গণপ্রজাতন্ত্রী বাংলাদেশ সরকার
শ্রম ও কর্মসংস্থান মন্ত্রণালয়
কলকারখানা ও প্রতিষ্ঠান পরিদর্শন অধিদপ্তর

ক্যাপ পর্যবেক্ষণের তথ্য

কারখানার নাম	মেসার্স গুড গাইস লিঃ
ঠিকানা	J-L-12, Dag # 505, 554, Bailjury, Turag, Uttara, Dhaka
কারখানার কোড	DHK234
কালার কোড

মূল্যায়নের ধরণ: বৈদ্যুতিক মূল্যায়ন	পর্যবেক্ষণের তারিখ: ০৩-০৪-২০২৩
১. পর্যবেক্ষণ

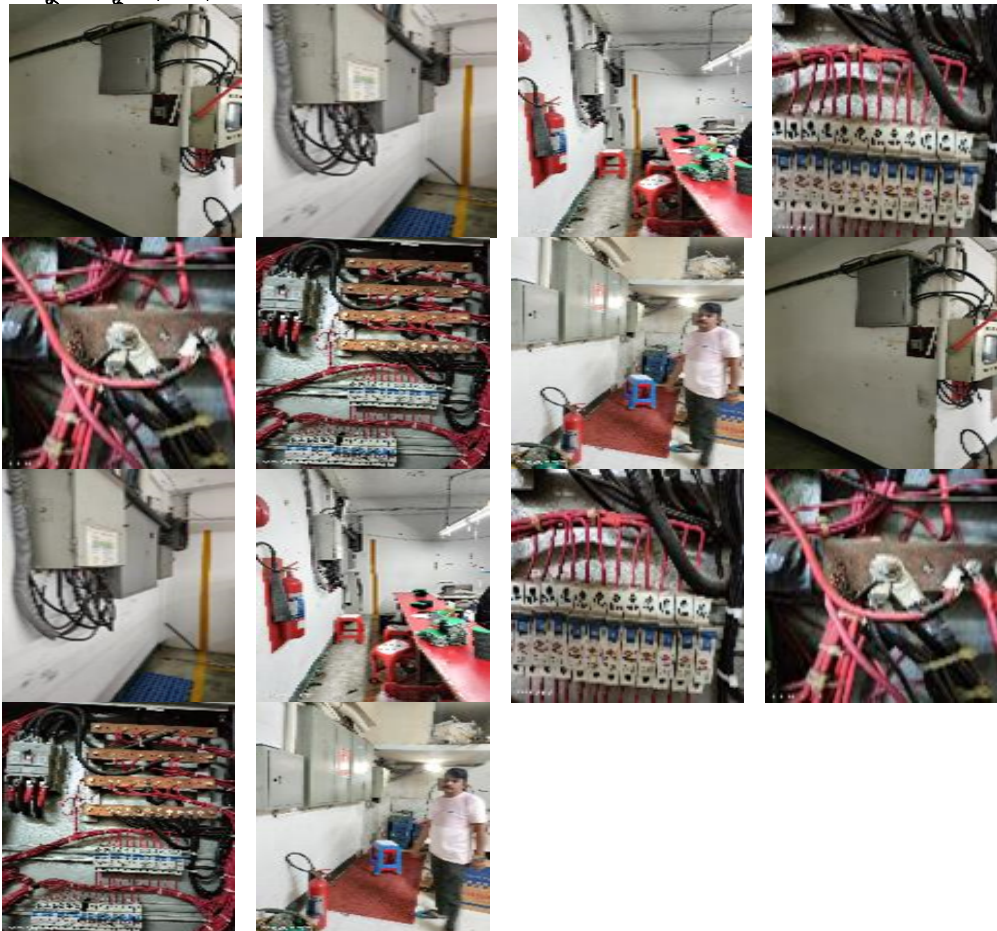
পরিদর্শন পর্যবেক্ষণ	<ul style="list-style-type: none"> □ The generator room is not properly segregated from the rest of the occupancy due to presence of non Fire-rated □ No firefighting equipment is present in the generator room □ Combustible materials inside generator room □ No detector in generator room □ One point frame earthing of generator instead of two □ No cover on the cable trench □ Lint/dirt in generator room
ক্যাপ আইটেম ক্যাটাগরি

কার্যক্রম	<ul style="list-style-type: none"> □ Remove Combustible materials from generator room and keep it clean. □ Frame earthing must be two □ Provide cover on the cable trench
সুপারিশের তথ্যসূত্র	
কারখানার কার্যক্রম	Initiative has not taken yet but factory personnel agreed to implement within timeline.
অগ্রাধিকার	প্রযোজ্য নয়
চূড়ান্ত সময়সীমা	০১-০৯-২০১৬
সংশোধিত সময়সীমা	০১-০১-১৯৭০
অগ্রগতির অবস্থা	শুরু হয়নি
মন্তব্য	<p>11-02-2020 Visit Observation :Not Started anything yet on this issue. 01-02-2021 Visit Observation : The generator room is not properly segregated from the rest of the occupancy due to presence of non Fire-rated. No firefighting equipment is present in the generator room. 07-06-2021:The generator room is not properly segregated from the rest of the occupancy due to presence of non Fire-rated. No firefighting equipment is present in the generator room. 31-08-2021:The generator room is not properly segregated from the rest of the occupancy due to presence of non Fire-rated. No firefighting equipment is present in the generator room. 21-08-2022 : 1. The generator room is not properly segregated from the rest of the occupancy due to presence of non Fire-rated. 2. Firefighting equipment is present in the generator room. 3. Combustible materials inside generator room. 4. No detector in generator room. 5. One point frame earthing of generator instead of two. 6. No cover on the cable trench. 7. Lint/dirt in generator room. 03-04-2023 : Same as before.</p>
